Cuerpo Norte_ Planta Baja

Cuerpo Norte_3er. Subsuelo

Cuerpo Norte_ 5o. Entrepiso

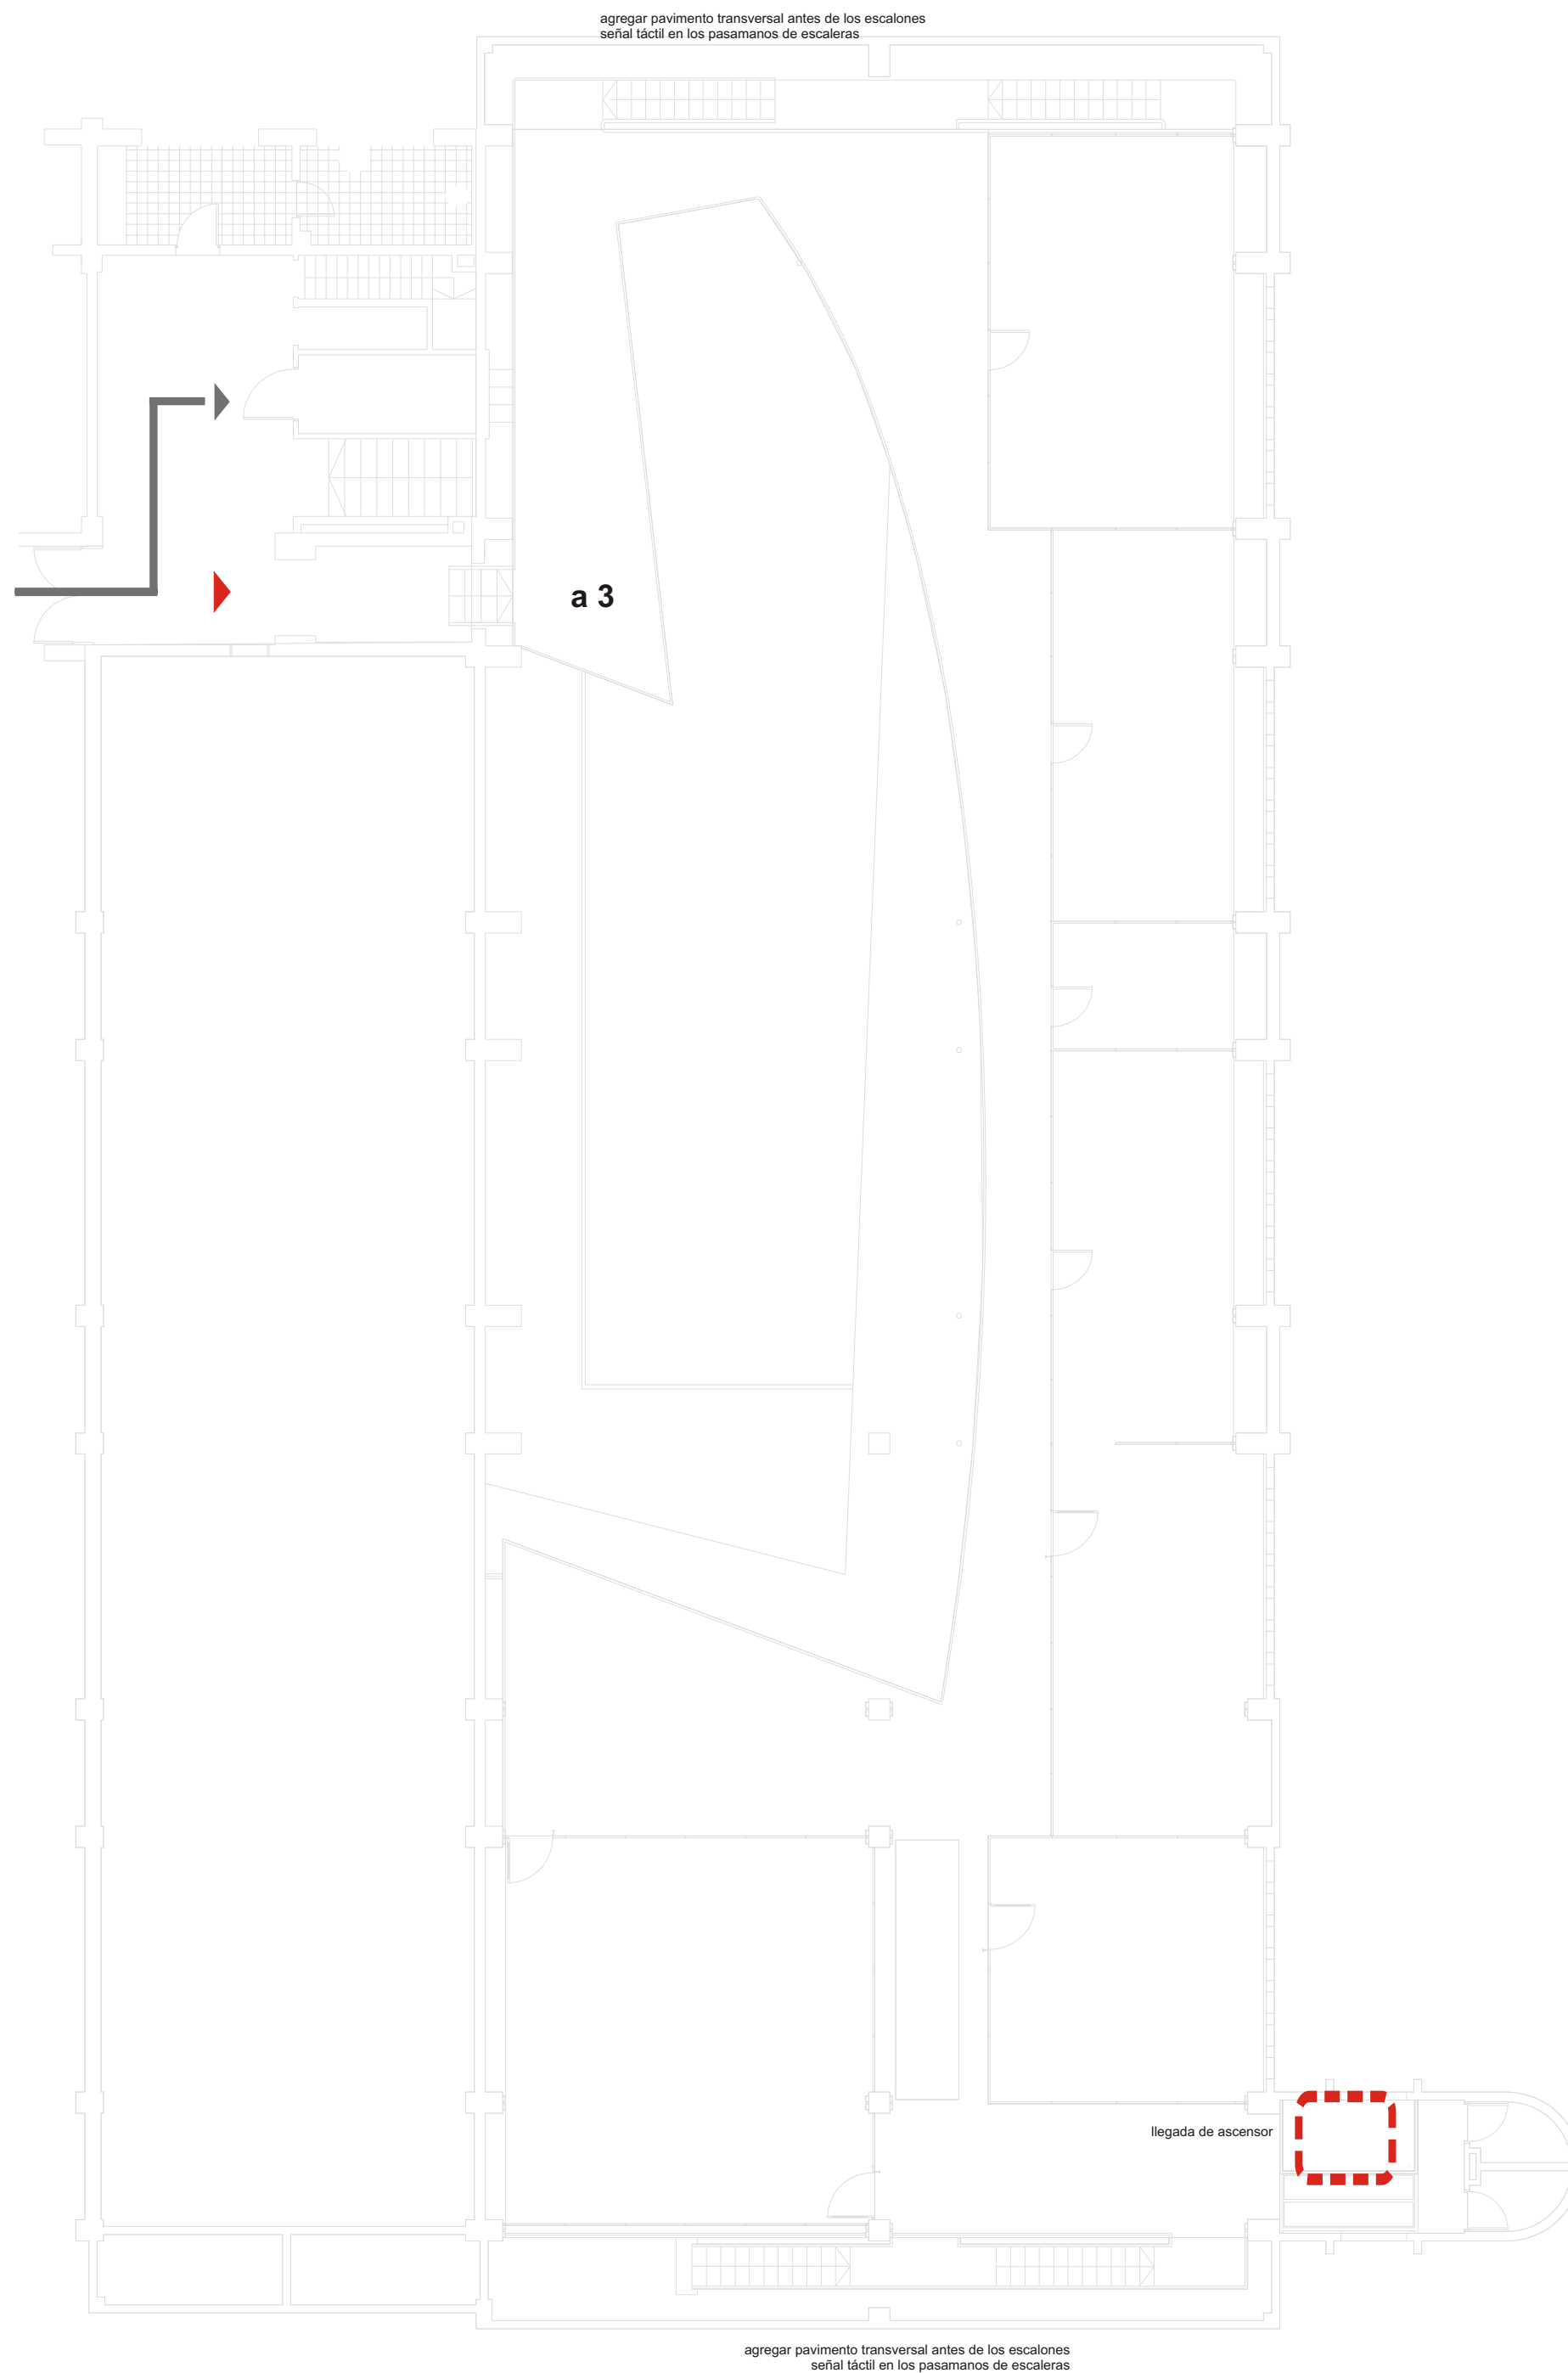
- ascensor desde 3E3 3SS
- agregar pavimento transversal antes de los escalones
- señal táctil en los pasamanos de escaleras
- cambiar 4 puertas

Cuerpo Norte_ Planta Baja biblioteca

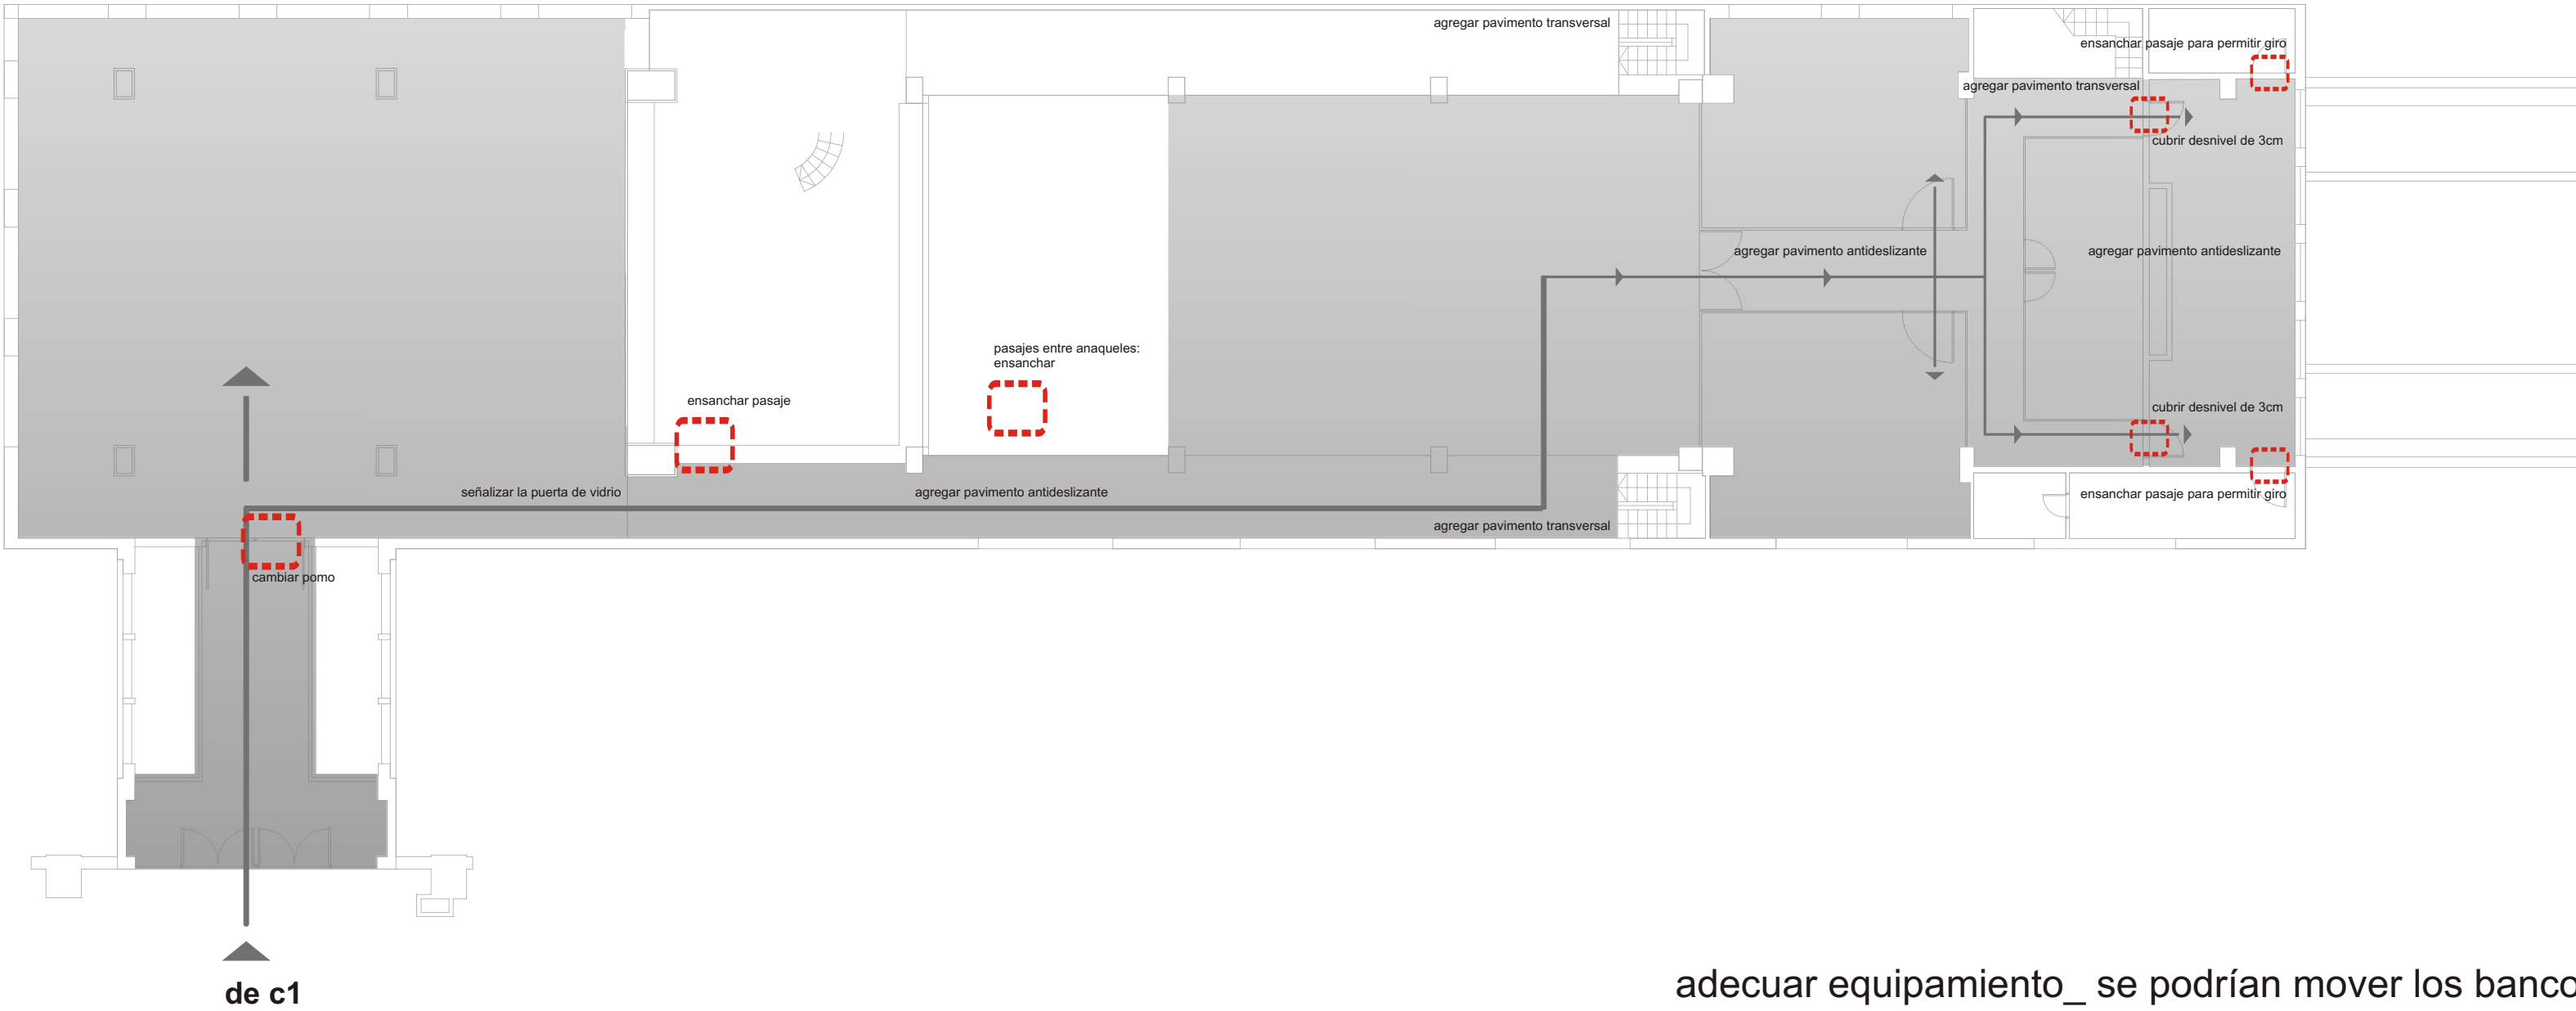
- adecuar equipamiento_ se podrían mover los bancos y usar el muro de pasamanos
- cambiar pomo de puerta de acceso a biblioteca
- señalizar la puerta de vidrio
- agregar pavimento direccional
- ensanchar pasaje a préstamo
- bajar altura de mostrador
- agregar pavimento transversal antes de escaleras
- agregar pasamanos adecuados
- adecuar equipamiento_ separar los anaqueles
- agregar pavimento antideslizante
- cubrir desniveles de 3cm. en 2 accesos a 32p 11 [dirección]
- ensanchar 2 pasajes para permitir giro, a: 1.20m
